EKP terrein Den Bosch; Revitalisatie Kubusgebouw

*Beoordeling Definitief Ontwerp ten aanzien van de
bouw fysische aspecten*

opdrachtgever	Rienks Architects
rapportnummer	OI 15918-5-RA-001
datum	4 november 2021
referentie	SD/SD//OI 15918-5-RA-001
verantwoordelijke	S.M.C.M. Dirkx
opsteller	S.M.C.M. Dirkx 085 822 86 55 s.dirkx@peutz.nl

De beoordeling is gebaseerd op de Definitief Ontwerptekeningen d.d. 25 oktober 2021 behorende tot werknummer 21-027 van Rienks Architects in Breda.

f2.1 Principedetail thermische na-isolatie bestaande gevelconstructie

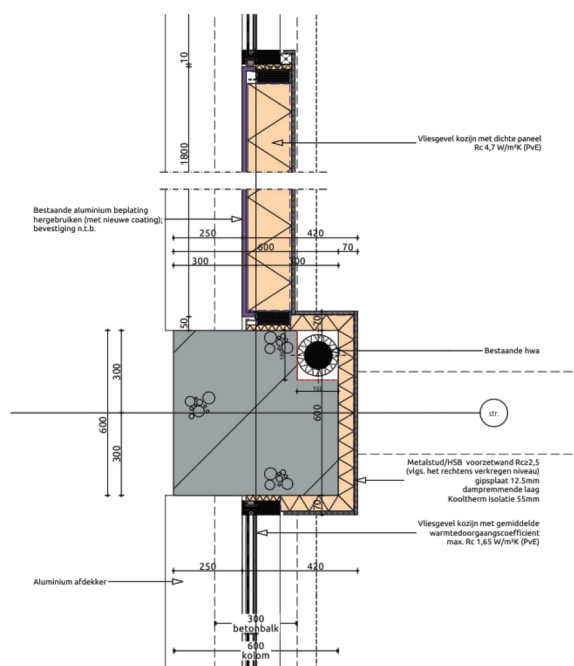
Aangezien in deze situatie sprake is van het vernieuwen/vervangen van de isolatie zou conform het Bouwbesluit gelden dat de warmteweerstand dan minimaal $R_c = 1,3 \text{ m}^2\text{k/W}$ moet zijn.

In de voorliggende situatie is echter uitgegaan van een hogere waarde te weten minimaal $R_c = 2,5 \text{ m}^2\text{k/W}$.

Hiertoe wordt een hoogwaardige isolatie van fabrikaat Kooltherm (o.g.) toegepast met een dikte van 55 mm. Om dan te kunnen voldoen aan $R_c = 2,5 \text{ m}^2\text{k/W}$ dient de warmtedoorgangscoefficiënt van het isolatiemateriaal $\lambda \leq 0,022 \text{ W/mK}$.

Uit de specificaties van de leverancier moet blijken dat hieraan kan worden voldaan.

De isolatie wordt vervolgens aan de binnenzijde afgewerkt met een dampremmende folie en tot slot een 12,5 mm dikke gipsplaat. Met deze opbouw kan dus ruim worden voldaan aan de hiervoor van toepassing zijnde eis in het Bouwbesluit.

Van belang is dat nadat de gipsplaten zijn aangebracht de naden zorgvuldig luchtdicht wordt afgekit.

f4.1 Koudebrug via vloerconstructie

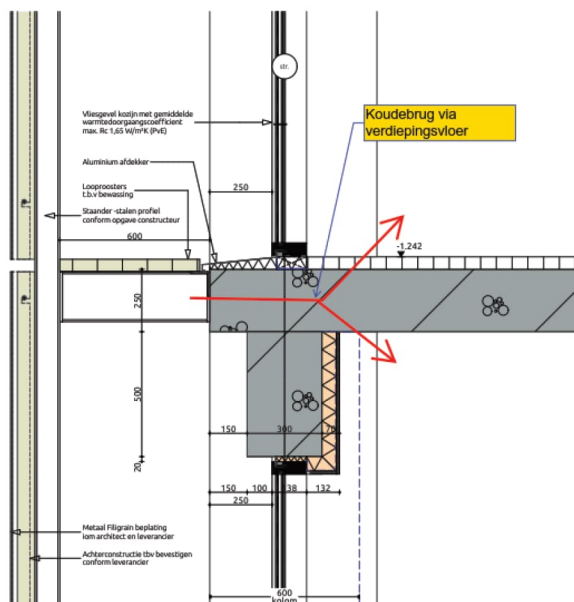
Aandachtspunt hierbij is de wijze waarop thermische isolatie wordt aangebracht. Indien deze aan de binnenzijde wordt aangebracht zoals in de voorliggende situatie het geval is, kunnen ter plaatse van de aansluitingen gevel/vloer/dak constructie eventuele koudebruggen verergeren. Gebruikelijk is het dan om vanuit de gevel/onderzijde vloer een strook isolatie aan te brengen met dikte 50 mm tot circa 1m uit de gevel/onderzijde vloer.

In verband met maatvoering en aansluiting van vliesgevel op het casco gebouwconstructies is dit vooral aan de bovenzijde van vloeren niet overal goed mogelijk.

In dat geval zal dus sprake zijn van een koudebrug en bestaat er afhankelijk van het temperatuurverschil met buiten en de relatieve vochtigheid kans op condensatie ter plaatse van de vloer gevel aansluiting (zie onder staande detail in figuur 4.1).
